正誤表

平成 31 年度原子力施設等防災対策等委託費(環境放射能水準調査(放射能分析))事業報告書(2019 水準委報告 003 令和 2 年(2020 年)3 月)

京都市	0.17 - 0.76	0.14 - 0.46*	9.3 - 100	6.6 - 65																																																
p. 27	 <p style="text-align: center;">図 2-3-1 月間降水中のトリチウム濃度及び降下量 (むつ市)</p>	 <p style="text-align: center;">図 2-3-1 月間降水中のトリチウム濃度及び降下量 (むつ市)</p>

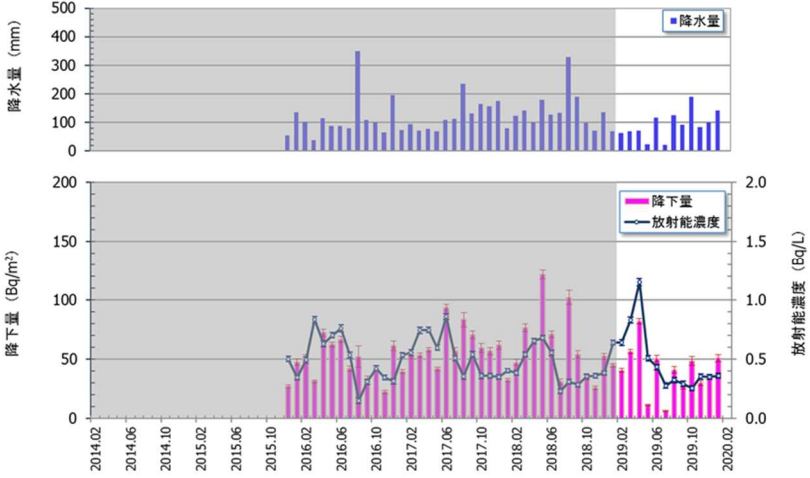
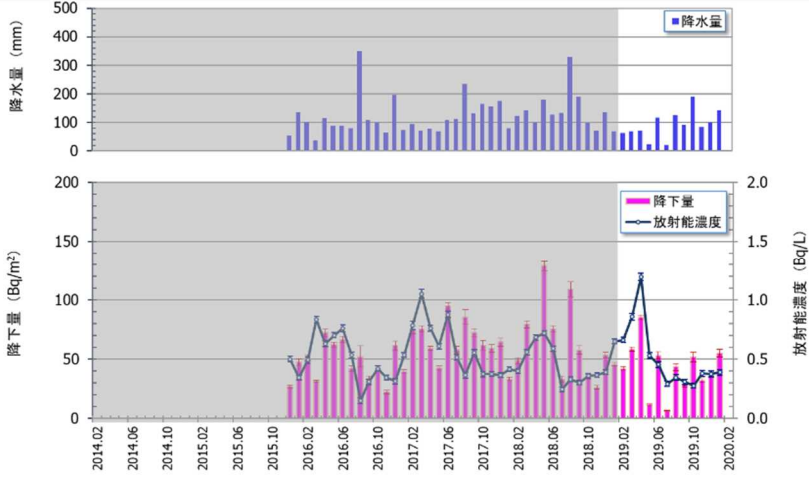
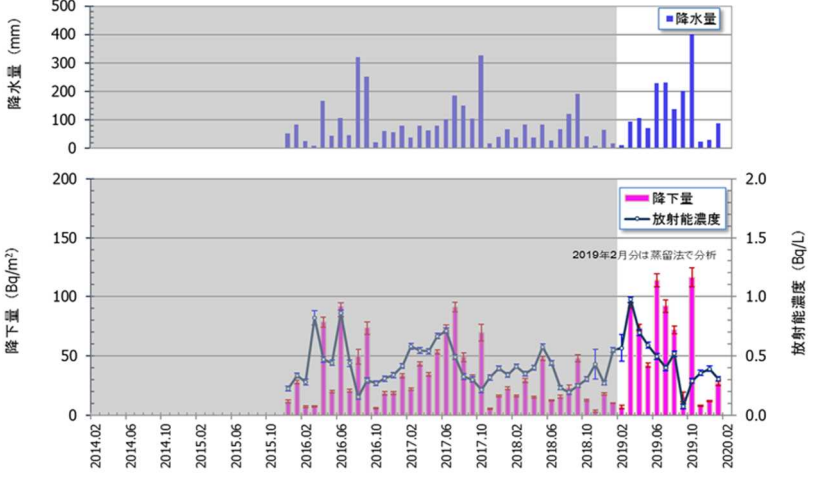
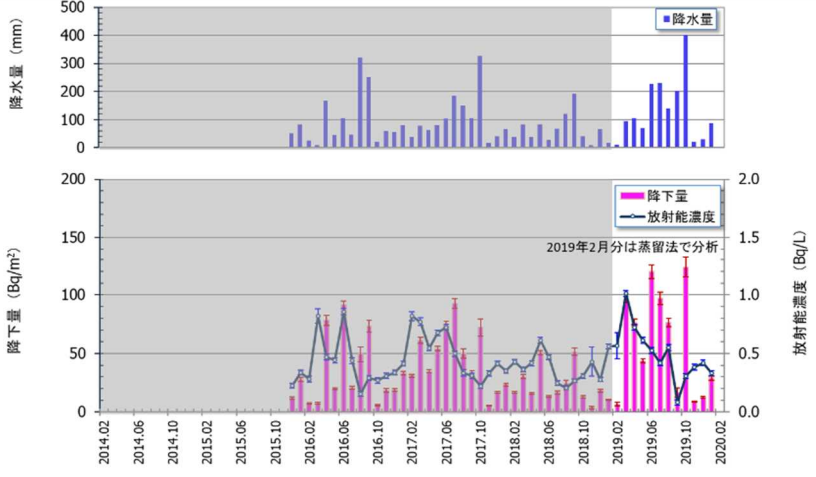
頁	誤	正																																																		
p. 27	<p style="text-align: center;">表 2-3-2 月間降水中のトリチウム分析結果</p> <table border="1" style="width: 100%; border-collapse: collapse;"> <thead> <tr> <th>調査地点</th> <th>放射能濃度 Bq/L</th> <th>過去 5 年間の 放射能濃度 Bq/L*</th> <th>月間降下量** Bq/m<sup>2</sup></th> <th>過去 5 年間の 月間降下量 Bq/m<sup>2</sup></th> </tr> </thead> <tbody> <tr> <td>むつ市</td> <td>0.26 - 1.1</td> <td>0.15 - 0.86*</td> <td>6.2 - 82</td> <td>22 - 120</td> </tr> <tr> <td>福島市</td> <td>0.08 - 0.97</td> <td>0.15 - 0.86*</td> <td>6.8 - 120</td> <td>3.6 - 92</td> </tr> <tr> <td>千葉市</td> <td>0.11 - 0.63</td> <td>0.09 - 0.57</td> <td>12 - 80</td> <td>3.6 - 170</td> </tr> <tr> <td>京都市</td> <td>0.13 - 0.73</td> <td>0.13 - 0.45*</td> <td>8.7 - 95</td> <td>6.5 - 61</td> </tr> </tbody> </table> <p>* むつ市と福島市については 38 ヶ月分、京都府については 14 ヶ月分 ** 単位面積当たりのトリチウム量 福島市 2019 年 2 月分は蒸留法で分析</p>	調査地点	放射能濃度 Bq/L	過去 5 年間の 放射能濃度 Bq/L*	月間降下量** Bq/m <sup>2</sup>	過去 5 年間の 月間降下量 Bq/m <sup>2</sup>	むつ市	0.26 - 1.1	0.15 - 0.86*	6.2 - 82	22 - 120	福島市	0.08 - 0.97	0.15 - 0.86*	6.8 - 120	3.6 - 92	千葉市	0.11 - 0.63	0.09 - 0.57	12 - 80	3.6 - 170	京都市	0.13 - 0.73	0.13 - 0.45*	8.7 - 95	6.5 - 61	<p style="text-align: center;">表 2-3-2 月間降水中のトリチウム分析結果</p> <table border="1" style="width: 100%; border-collapse: collapse;"> <thead> <tr> <th>調査地点</th> <th>放射能濃度 Bq/L</th> <th>過去 5 年間の 放射能濃度 Bq/L*</th> <th>月間降下量** Bq/m<sup>2</sup></th> <th>過去 5 年間の 月間降下量 Bq/m<sup>2</sup></th> </tr> </thead> <tbody> <tr> <td>むつ市</td> <td>0.27 - 1.2</td> <td>0.15 - 1.1*</td> <td>6.5 - 85</td> <td>22 - 130</td> </tr> <tr> <td>福島市</td> <td>0.081 - 1.0</td> <td>0.15 - 0.86*</td> <td>6.8 - 120</td> <td>3.6 - 93</td> </tr> <tr> <td>千葉市</td> <td>0.11 - 0.66</td> <td>0.097 - 0.68</td> <td>13 - 84</td> <td>3.8 - 170</td> </tr> <tr> <td>京都市</td> <td>0.17 - 0.76</td> <td>0.14 - 0.46*</td> <td>9.3 - 100</td> <td>6.6 - 65</td> </tr> </tbody> </table> <p>* むつ市と福島市については 38 ヶ月分、京都府については 14 ヶ月分 ** 単位面積当たりのトリチウム量 福島市 2019 年 2 月分は蒸留法で分析</p>	調査地点	放射能濃度 Bq/L	過去 5 年間の 放射能濃度 Bq/L*	月間降下量** Bq/m <sup>2</sup>	過去 5 年間の 月間降下量 Bq/m <sup>2</sup>	むつ市	0.27 - 1.2	0.15 - 1.1*	6.5 - 85	22 - 130	福島市	0.081 - 1.0	0.15 - 0.86*	6.8 - 120	3.6 - 93	千葉市	0.11 - 0.66	0.097 - 0.68	13 - 84	3.8 - 170	京都市	0.17 - 0.76	0.14 - 0.46*	9.3 - 100	6.6 - 65

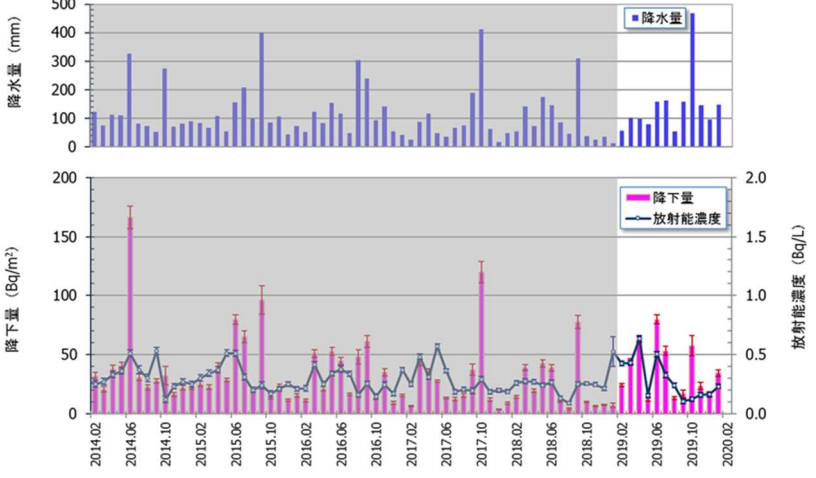
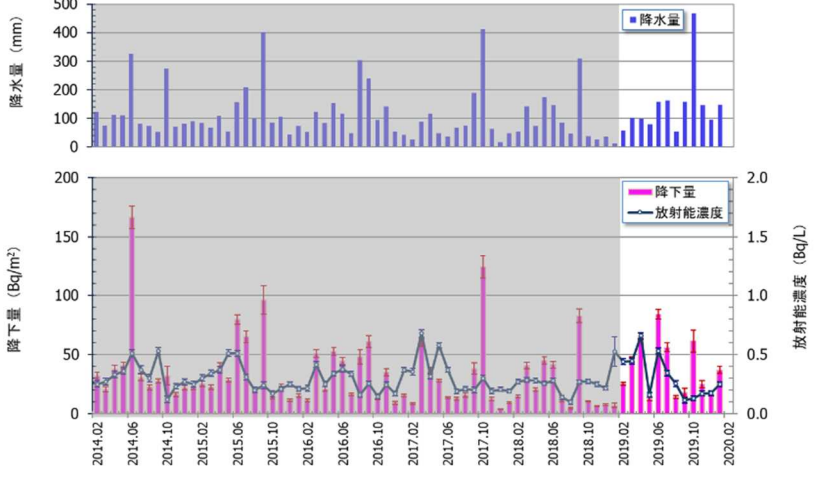
頁	誤	正
p. 28	<p style="text-align: center;">誤</p>  <p style="text-align: center;">図 2-3-2 月間降水中のトリチウム濃度及び降下量 (福島市)</p>	<p style="text-align: center;">正</p>  <p style="text-align: center;">図 2-3-2 月間降水中のトリチウム濃度及び降下量 (福島市)</p>
p. 28	 <p style="text-align: center;">図 2-3-3 月間降水中のトリチウム濃度及び降下量 (千葉市)</p>	 <p style="text-align: center;">図 2-3-3 月間降水中のトリチウム濃度及び降下量 (千葉市)</p>

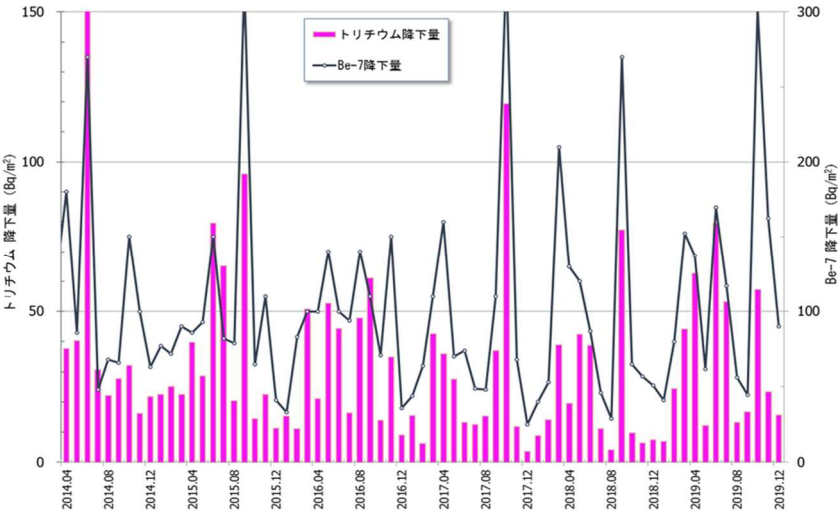
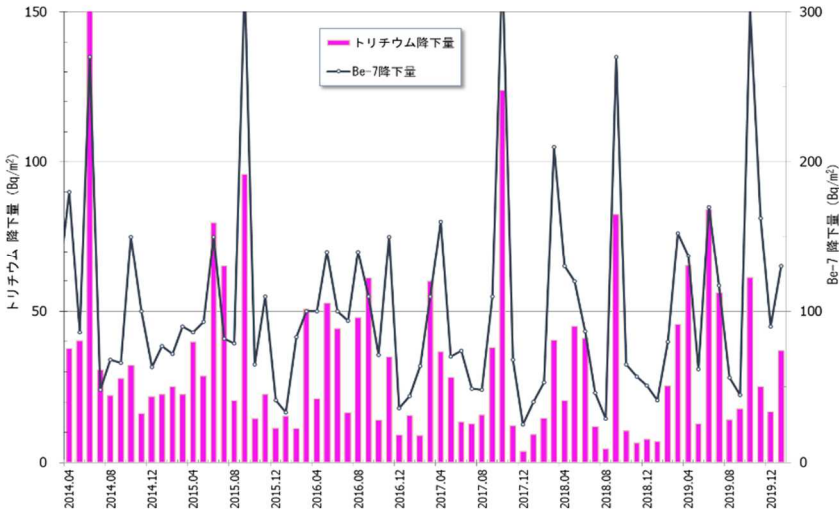
頁	誤	正
p. 29	 <p data-bbox="309 831 1070 863">図 2-3-4 月間降水中のトリチウム濃度及び降下量（京都市）</p>	 <p data-bbox="1256 831 2018 863">図 2-3-4 月間降水中のトリチウム濃度及び降下量（京都市）</p>
p. 29	<p data-bbox="237 879 1137 1102">すべての地点で採取された月間降水のトリチウム放射能濃度について、過去5年（むつ市と福島市については過去3年、京都市については過去1年）の範囲を上回った値が観測された。また、福島市及び京都市の月間降下量について、それぞれ過去3年及び過去1年の範囲を上回った。</p>	<p data-bbox="1189 879 2089 1102">千葉市を除く地点で採取された月間降水のトリチウム放射能濃度について、過去5年（むつ市と福島市については過去3年、京都市については過去1年）の範囲を上回った値が観測された。また、福島市及び京都市の月間降下量について、それぞれ過去3年及び過去1年の範囲を上回った。</p>

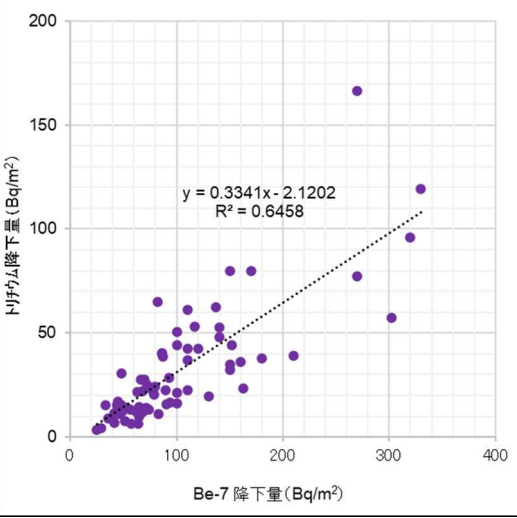
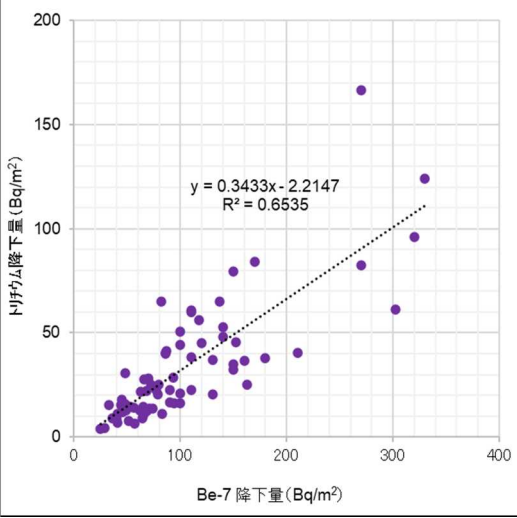
頁	誤	正
p. 31	<p style="text-align: center;">誤</p>  <p style="text-align: center;">図 2-3-5 千葉市における降水中の Be-7 及びトリチウム降下量比較図</p>	<p style="text-align: center;">正</p>  <p style="text-align: center;">図 2-3-5 千葉市における降水中の Be-7 及びトリチウム降下量比較図</p>
p. 31	 <p style="text-align: center;">図 2-3-6 千葉市における降水中の Be-7 及びトリチウム降下量相関図</p>	 <p style="text-align: center;">図 2-3-6 千葉市における降水中の Be-7 及びトリチウム降下量相関図</p>
